GOBIERNO FEDERAL

DICTAMEN DEL PROYECTO INTEGRAL CUENCA DE MACUSPANA

JULIO 2011

Figura 3.- Ubicación de la poligonal del proyecto, el área autorizada ambientalmente y las asignaciones del Proyecto Integral Cuenca de Macuspana.

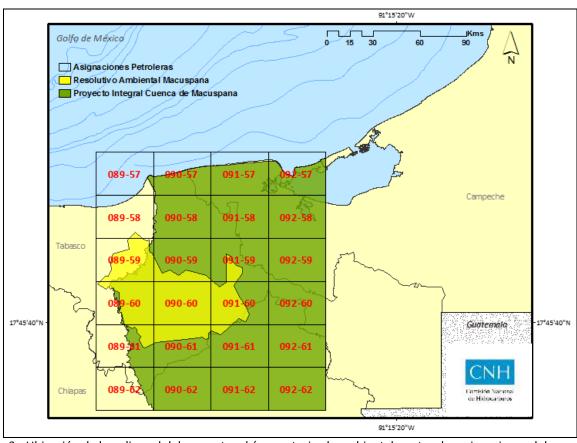
- a) Es responsabilidad de Pemex el contar con todas las autorizaciones ambientales autorizadas para llevar a cabo las actividades señaladas en el Proyecto Integral Cuenca de Macuspana.
- De acuerdo a las Figuras 1, 2 y 3 las áreas 089-59, 089-60, 089-61, 090-59, 090-60, 090-61, 091-59, 091-60 y 091-61 cuentan parcialmente con la autorización en materia de impacto y riesgo ambiental para la realización de las actividades por parte de la autoridad (SEMARNAT) señalada por Pemex como única para el proyecto (Oficio resolutivo S.G.P.A./DGIRA.DG.2202.07 y modificación del mismo S.G.P.A.DGIRA/DG/0141/09).

Figura 4.- Concentrado de las ubicaciones de las poligonales, las áreas autorizadas ambientalmente y las asignaciones petroleras de proyectos de la Región Sur.

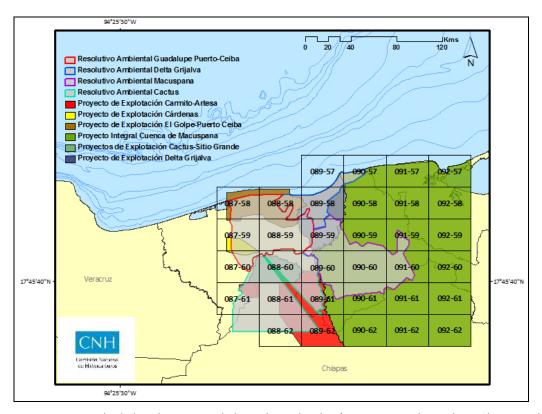
De acuerdo a la Figura 4, las áreas 089-57, 089-58,089-59,089-60,089-61,089-62 y 090-57 se encuentran amparadas parcialmente por el oficio resolutivo S.G.P.A./DGIRA.DG.2031.07

correspondiente a Proyecto "Desarrollo de Actividades Petroleras del Proyecto Delta de Grijalva".
